# Protokoll der sicherheitstechnischen Begehung und Beratung

- Kreisbauhof, Industriestr. 3, 86561 Aichach-Ecknach

### 1.3 Büro „Durchgang“

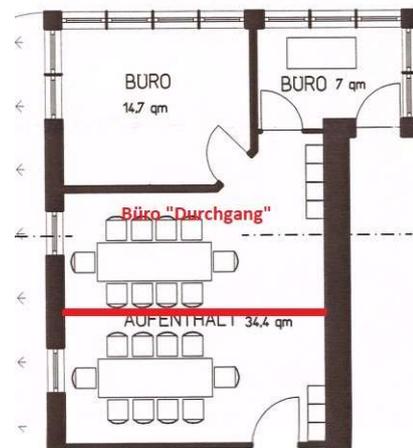
In dem L-förmigen, ca. 18 m<sup>2</sup> (erforderlich mind. 20 m<sup>2</sup>) großen Büro sind drei Beschäftigte tätig sowie der Großdrucker untergebracht. Der gemeinsame Schreibtisch von Herrn Stemmer sowie Herrn Schenk ist mit einer Breite von 2 m zu klein (erforderlich 1,20 m für jeden Arbeitsplatz). Des Weiteren wird durch den vorhandenen Drucker die Bewegungsfläche am Arbeitsplatz von Herrn Stemmer eingeschränkt. Gemäß der DGUV sind Großdrucker in eigenen Technikräumen aufzustellen.

Aufgrund der Angrenzung zum Büro „Werkstatt“, Büro „Bauhofleiter“ sowie Aufenthaltsraum ist ein konzentriertes sowie störungsfreies Arbeiten nur erschwert möglich (Durchgangssituation von ca. 80 %).

Ergebnis: Handlungsbedarf

### 2.1 Aufenthaltsraum mit Eingang

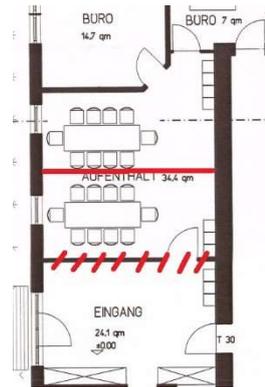
Der nach der baulichen Abtrennung zum Büro „Durchgang“ übergebliebene Aufenthaltsraum wurde wiederum durch die Entfernung der Wand zum Bereich Eingang vergrößert (aktuell ca. 40 m<sup>2</sup>). Er verfügt über zwei Sitzbereiche mit je 10 Plätzen und wird auch für Schulungen und Unterweisungen (ca. 15 pro Jahr) genutzt.

Für die Verwendung als reiner Pausenraum ist der Aufenthaltsraum von der Größe her als ausreichend anzusehen. Bei Verwendung als Schulungsraum ist der Platzbedarf bei 21 Beschäftigten, plus externe Teilnehmer sowie Flächen für Dozenten und Schulungsutensilien nicht ausreichend.

Die ins Freie führende Türe verfügt über keinen Windfang. Dieser ist notwendig, um die Beschäftigten vor Zugluft zu schützen. Des Weiteren ist der Aufenthaltsraum durch die angrenzende Werkstatt nicht frei von arbeitsbedingten Störungen wie z. B. Lärm.

Ergebnis: Handlungsbedarf
